Alegaciones al proyecto de una planta de producción de fertilizantes y recuperación de biometano en Hervías (La Rioja), Expediente: IPPC 99/AAI 09-2025 y EIA 8/2025, en Tramitación conjunta. Titularidad de “Axpo Biometano ES2, S.L.”, en las parcelas 49 Y 638 del polígono 501 de Hervías. La Rioja.

Anuncio en el Boletín Oficial de La Rioja Núm. 199 de 14 de octubre de 2025.

Imagen 1.- Captura realizada de SITEBRO.

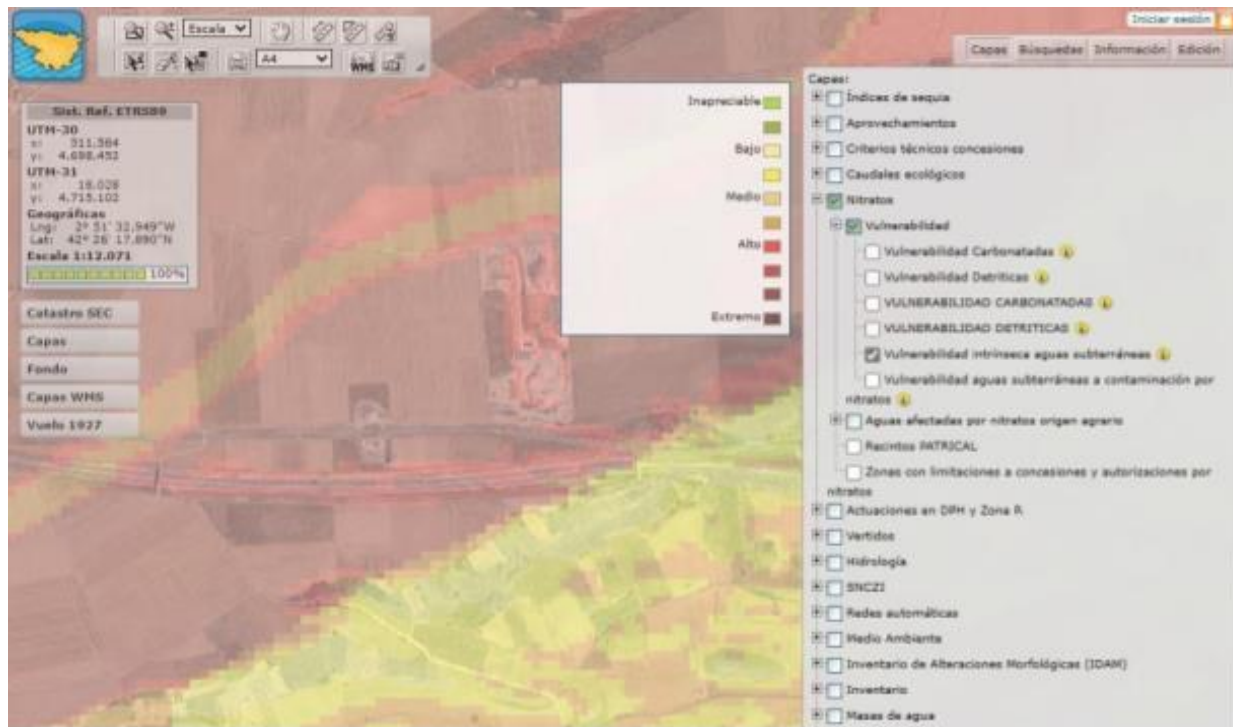
La zona donde se quiere instalar la planta tiene una alta vulnerabilidad intrínseca para las aguas subterráneas. Se adjunta una imagen de la consulta realizada, de acuerdo con SITEBRO.
